**INFORME DE HITO DE CONTROL**  
**N° 23353-2023-CG/GRPI-SCC**

**SERVICIO DE “PROTECCIÓN DE RIBERA MARGEN  
IZQUIERDA DEL RÍO PIURA KM 26+317 DEL RÍO PIURA  
CON BOLSAS GEOTEXTILES, DEL C.P. CHATO CHICO,  
DISTRITO DE CURA MORI, PROVINCIA DE PIURA,  
DEPARTAMENTO DE PIURA”**

**HITO DE CONTROL N° 2 - AVANCE DE LA EJECUCIÓN  
DEL SERVICIO MES DE SETIEMBRE DE 2023,  
CONFORME A LA FTD APROBADA**

**Fotografía n.º 2**  
**Panel Fotográfico, de 16 de octubre de 2023**

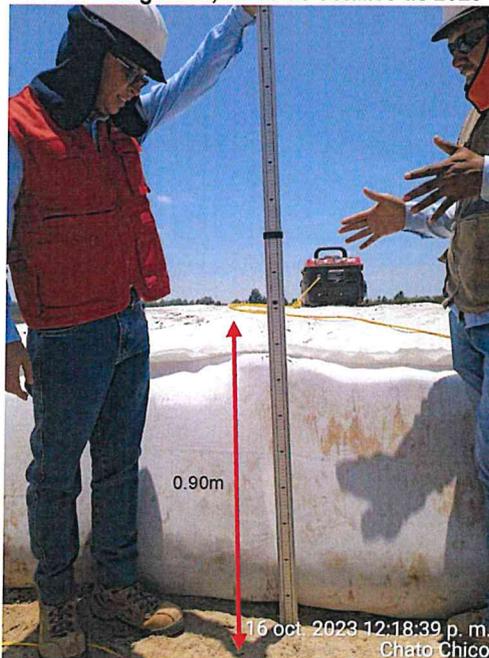
Se verifica que la medida de la hidrobolsa tiene 0.90 m de altura.  
Fuente: Visita de inspección física del servicio el 16 de octubre de 2023.  
Elaborado por: Comisión de Control Concurrente.

Al respecto, se evidenció que las hydrobolsas selladas tienen medidas distintas tal como se muestra en la fotografía n.º 1 se llega a una altura de 1.05 m, así como en la fotografía n.º 2 se tiene una altura de 0.90 m.

**Fotografía n.º 3**  
**Panel Fotográfico, de 18 de octubre de 2023**

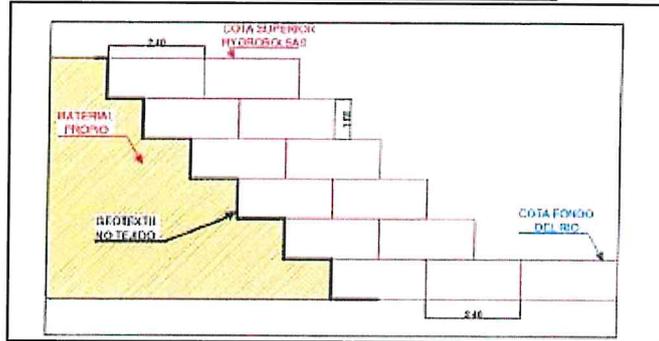
Se verifica que los moldes tienen medidas distintas, siendo el molde más pequeño de 0.90 m y el molde más grande de 1.00 m

Así también, de la fotografía n.º 3 se puede evidenciar que los moldes tienen medidas distintas siendo de 1.00 m y 0.90 m, lo que no permite que las hydrobolsas tengan una altura uniforme, según lo precisa la Ficha Técnica Definitiva aprobada.

*"(...) se verificó que existen discrepancias con la altura vertical final que deben tener las hydrobolsas, ya que la FTD aprobada menciona una altura de 1.00m, pero en campo se evidencian diferencias de +/- 10 cm.*

**Imagen n.º 3**  
**Esquema de Propuesta Técnica**  
**Vista perfil de colocación de Hydrobolsas**

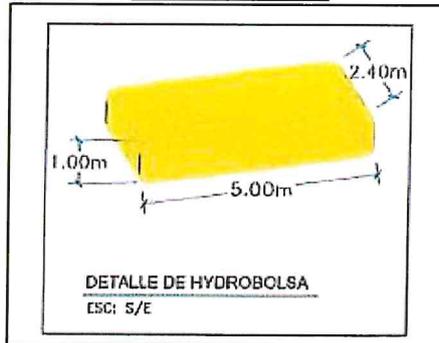
Sobre el particular, se puede evidenciar que la altura de las hydrobolsas debe ser de 1.00 m; sin embargo, al utilizar moldes de distintos tamaños (ver fotografía n.º 3), y en este caso el molde con altura de 0.90 m, no se estaría cumpliendo con las metas del Servicio ya que el tamaño de las hydrobolsas sería menor al ofertado por el Contratista (ver imagen n.º 4).

**Fotografía n.º 5**  
**Panel Fotográfico, de 18 de octubre de 2023**

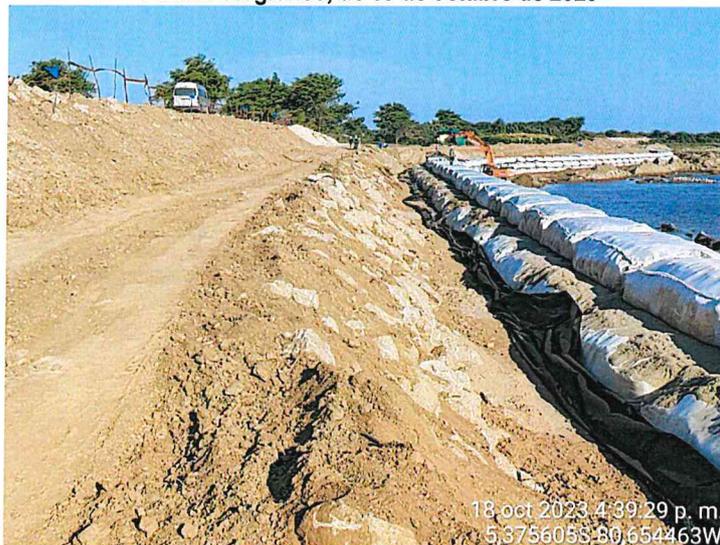
El geotextil no tejido se encuentra doblado, sin acondicionamiento al talud del terreno.  
**Fuente:** Visita de inspección física del servicio el 18 de octubre de 2023.  
**Elaborado por:** Comisión de Control Concurrente.

De las fotografías precedentes, se puede verificar que no se estaría cumpliendo con el procedimiento constructivo respecto a la instalación del geotextil no tejido según lo estipulado en la Ficha Técnica Definitiva aprobada, ya que inicialmente se contempló realizar el acondicionamiento del talud de la ribera, posterior a ello la extensión del geotextil y luego la colocación de las hydrobolsas.

**Imagen n.° 5**  
**Vista del trazo del eje del servicio de colocación de hidrobolsas en el dique izquierdo del río Piura**

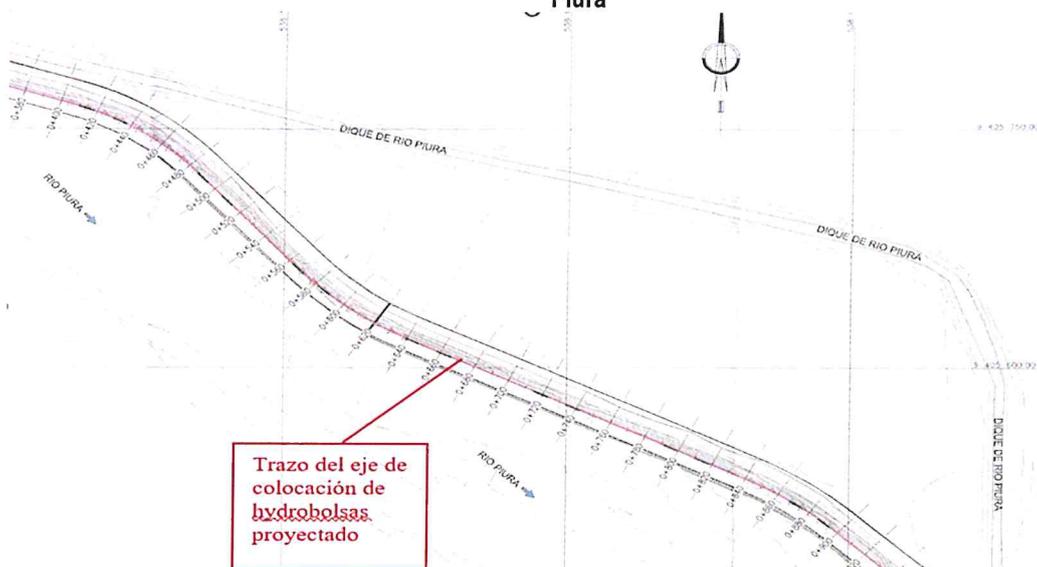
De la imagen anterior se infiere que, en el tramo a intervenir con el servicio, no se ha optado por colocar el talud conformado por hidrobolsas contiguo al dique izquierdo del río Piura existente, sino en un sector aguas adentro del cauce del río Piura, esto se corroboró en la FTD entre las progresivas 0+000 - 0+300 y 0+400 - 0+1000; ocupando a la vez parte del área hidráulica del cauce del río. Así mismo, la Ficha Técnica Referencial no especificaba la ubicación del trazo del eje donde se colocarían las hidrobolsas, situación que tampoco fue compatibilizada durante la aprobación de la FTD. Al respecto, se aprecian algunas diferencias en las fotografías siguientes:

**Fotografía n.º 8**

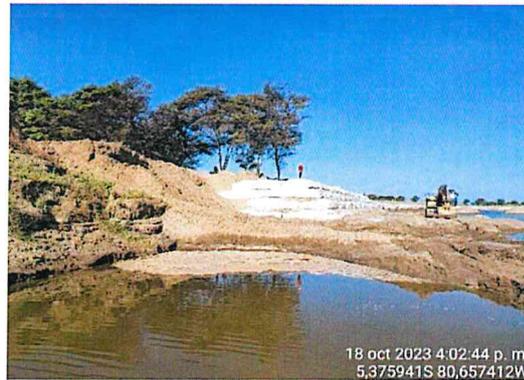
Vista del cambio de orientación de ejes de diques (existente y proyectado) desde la progresiva 1+000.

**Imagen n.° 6**

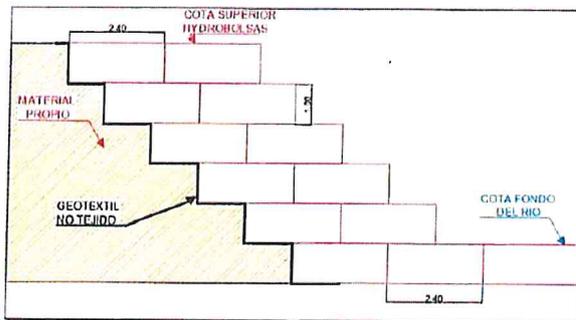
Esquema transversal de colocación de hidrobolsas en talud izquierdo del río Piura.

De acuerdo a la imagen n.° 6 se verifica que, las hidrobolsas colocadas según la fotografía n.° 13, que no se estaría cumpliendo con estar un (1) metro por debajo de la cota del fondo del río de acuerdo con el esquema de la propuesta técnica, sino con alturas variables menores, por lo que el dique de hidrobolsas podría quedar expuesto al volteo ante una eventual socavación del fondo del cauce.

**Fotografía n.º 14**

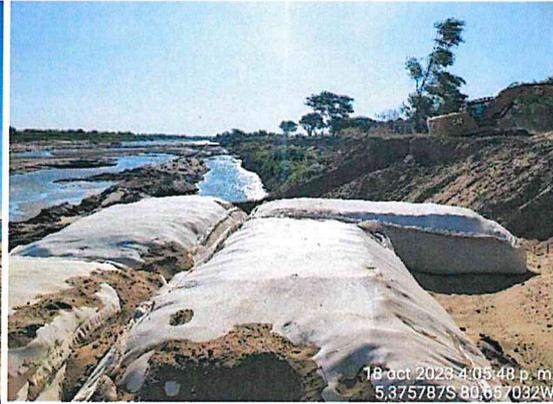
También, de la visita de inspección, la Comisión de Control identificó que, en el tramo inicial de la intervención, progresiva 0+000, para la ejecución de la partida 04.02. SUMINISTRO E INSTALACIÓN DE HYDROBOLSAS de 5.00x2.40x1.00 m no se ha considerado una transición entre el talud natural del río y el nuevo talud generado por la instalación de las hidrobolsas, tal como se aprecia en el panel fotográfico siguiente:

Vista de inicio de colocación de hidrobolsas en la margen izquierda desde el cauce del río Piura.
